Mission régionale d'autorité environnementale

**Avis de la mission régionale
d'autorité environnementale
Hauts-de-France
sur le projet de parc éolien
de la société « Les Trois Poiriers »
à Tartiers (02)**

n°MRAe 2020-4856

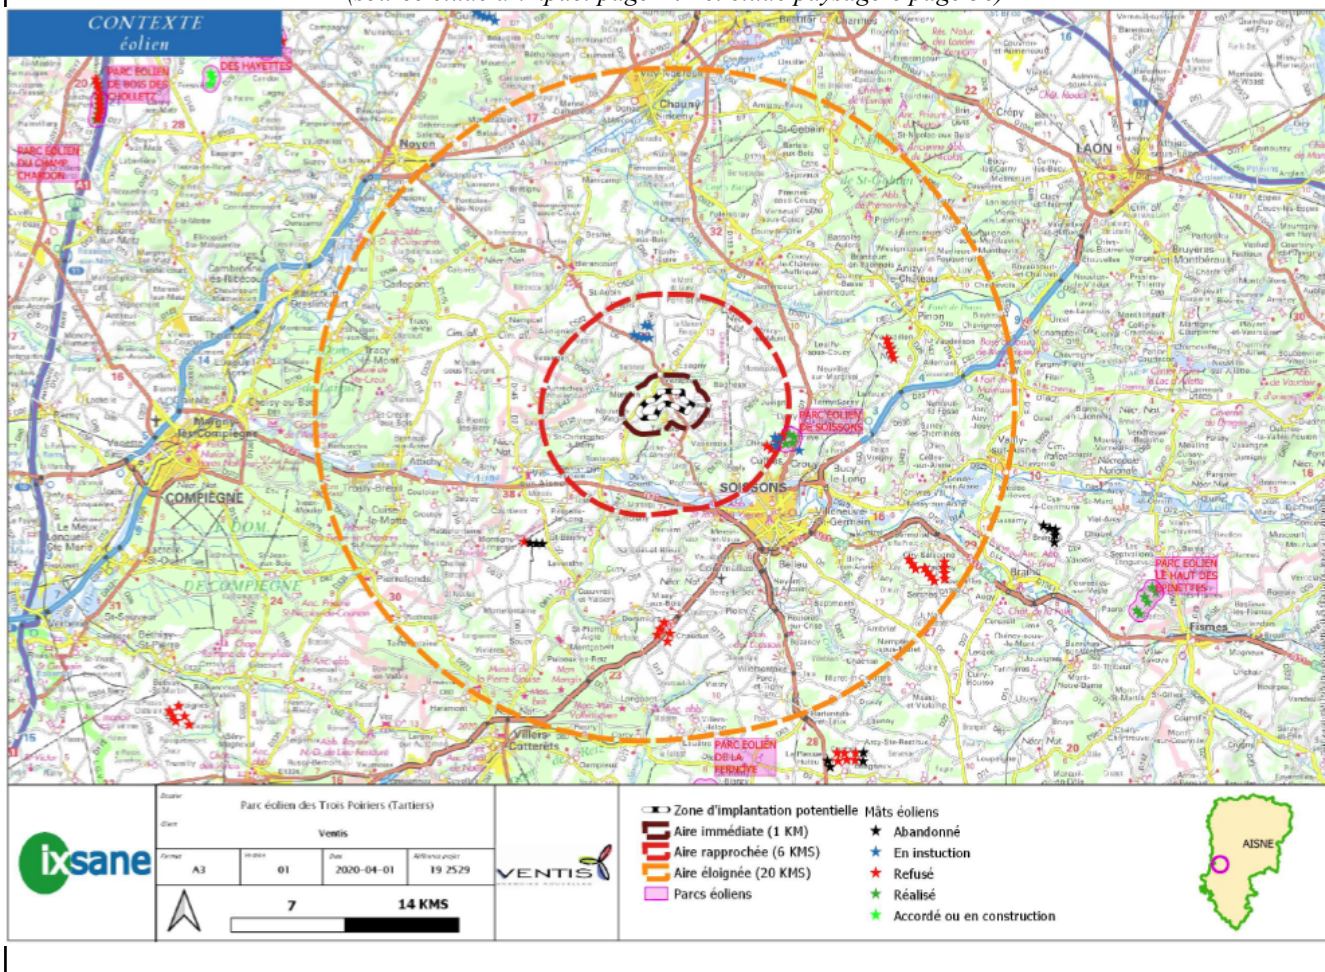
Le projet est localisé dans un contexte éolien peu marqué et la carte ci-dessous fait apparaître dans un rayon de 20 km autour du projet :

- un parc, soit quatre éoliennes en fonctionnement ;
- deux parcs soit une dizaine d'éoliennes en cours d'instruction.
